VYSVĚTLENÍ ZADÁVACÍ DOKUMENTACE č. 3

CENTRUM PRO PODPORU VÝTVARNÉ KULTURY 2. ETAPA

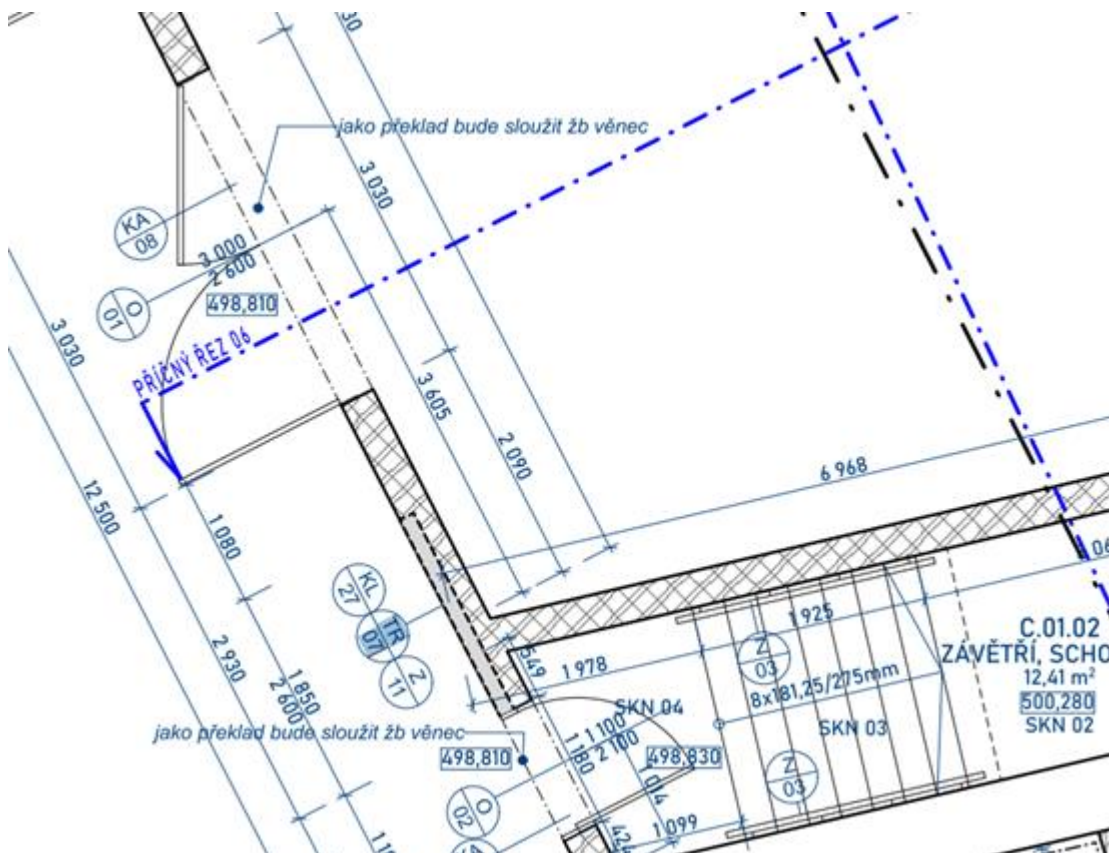
Ve výkazu výměr - list 2-Stavební úpravy_01- budova D- položka č.204 a výpisu truhlářských prvků "TR/07- Dřevěný obklad fasády- tato položka je zadána kompletem a dle výpisu má obsahovat 46,6m2 obkladu. V projektové dokumentaci pro objekt D jsme našli pouze obklad fasády TR/03 (48m2). Prosím o informaci, kam položka TR/07 patří.

V položce č. 204 uvedené v listu 2-Stavební úpravy_01- objekt D se jedná o truhlářský prvek "TR/07- Dřevěný obklad fasády" (viz VÝPIS TRUHLÁŘSKÝCH PRVKŮ - TR (OSTATNÍ)). Tento obklad se nachází na objektu C (viz výstřižek z výkresu D.1.1.26 – OBJEKT C –PŮDORYS 1.NP – NÁVRH). Administrativní chybou je v soupisu prací tato položka zařazena na list 2-Stavební úpravy_01- objekt D.

Žádáme účastníky, aby truhlářský prvek "TR/07 , který se nachází na objektu C, ocenili položkou č. 204 v soupisu prací - list 2-Stavební úpravy_01- objekt D.
